新竹縣政府工程查核代表照片表

工程名稱：新竹縣竹東鎮五豐街11巷擋土牆災後復建工程

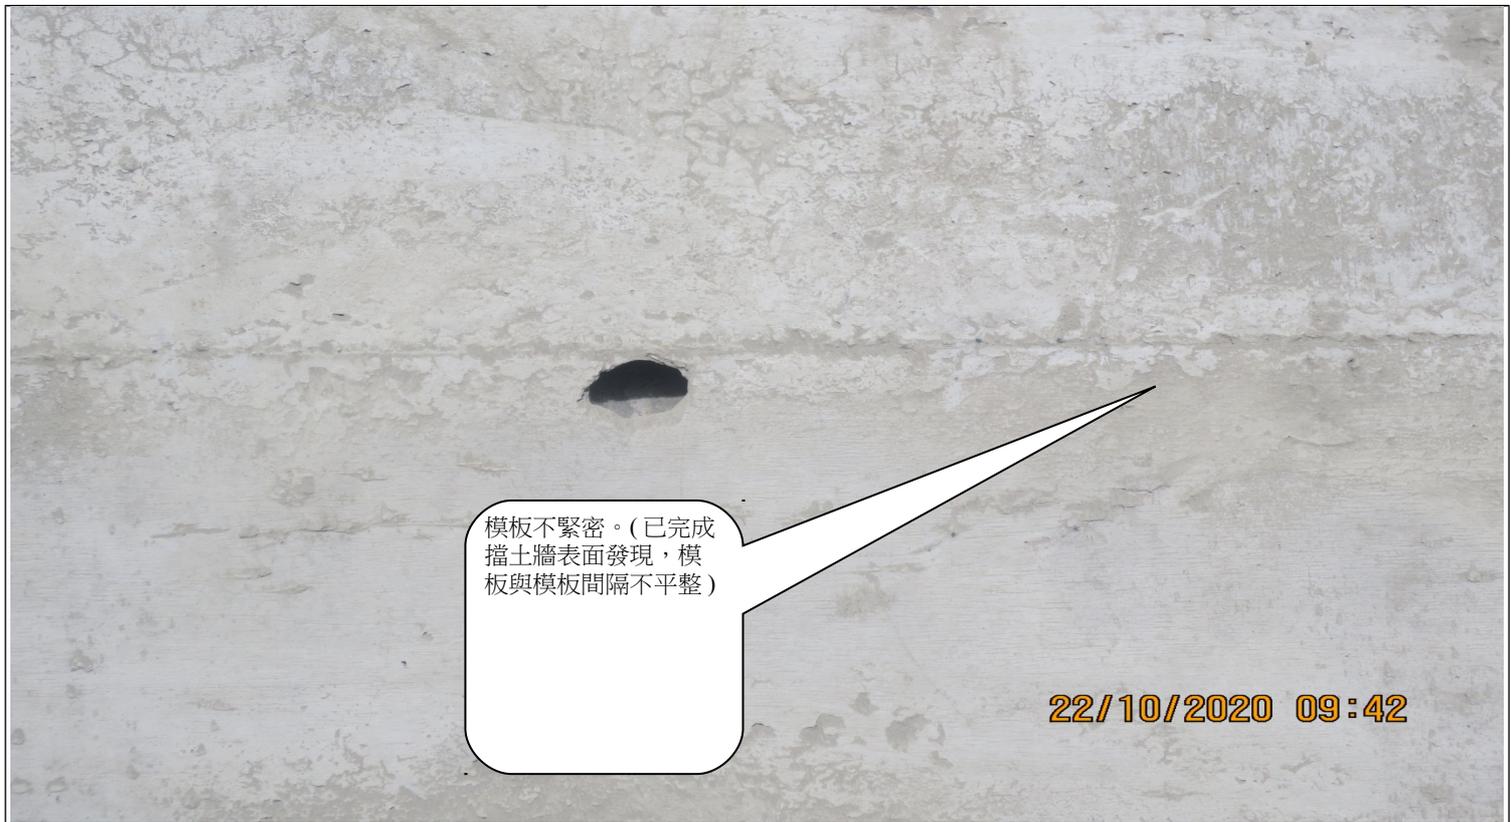
說明

混凝土路面鋪設之施工程序錯誤，(混凝土路面應是灌漿抹平再施作防滑打毛，現場發現灌漿後直接施作防滑打毛造成路面不平整有孔洞及粗粒料外露另外新舊路面未切割，造成銜接不平整現)。
